改善箇所説明図

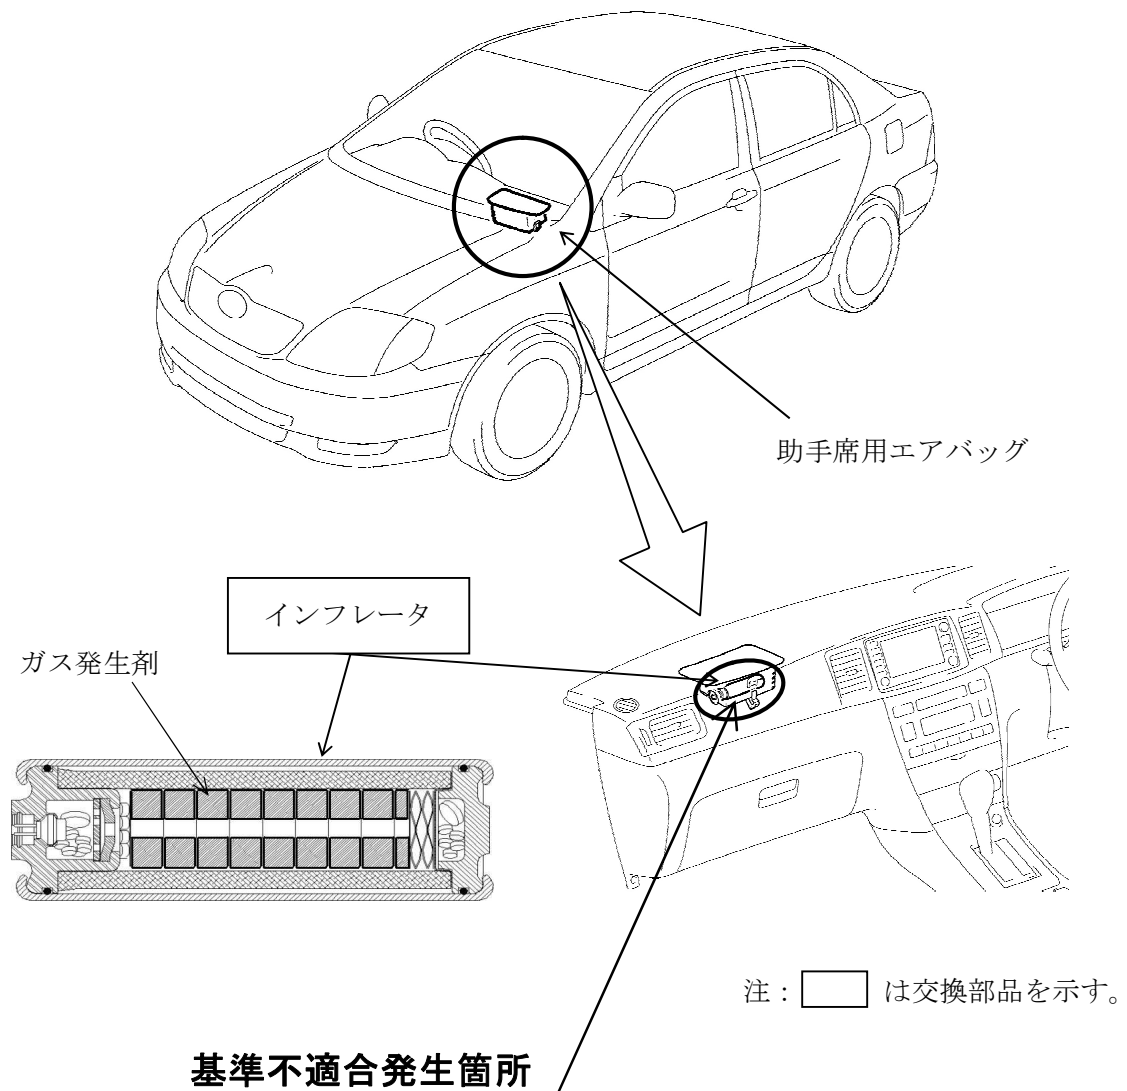
助手席用エアバッグのインフレーター（膨張装置）において、ガス発生剤の成型工程が不適切又は成型後の吸湿防止措置が不適切なため、密度が不足したガス発生剤が組み込まれたものがある。そのため、エアバッグ展開時にインフレーター内圧が異常上昇し、インフレーター容器が破損して飛び散り、出火したり乗員が負傷するおそれがある。

全車両、当該インフレーターを良品に交換する。なお、改善措置用部品の準備に時間を要することから、部品が供給できるまでの暫定措置として、助手席用エアバッグの機能を停止するとともに、助手席サンバイザ部に当該エアバッグが作動しない旨の警告を表示する。

改善済車両には車台番号打刻の末尾 4 桁目下部に黄色ペイントを塗布する。
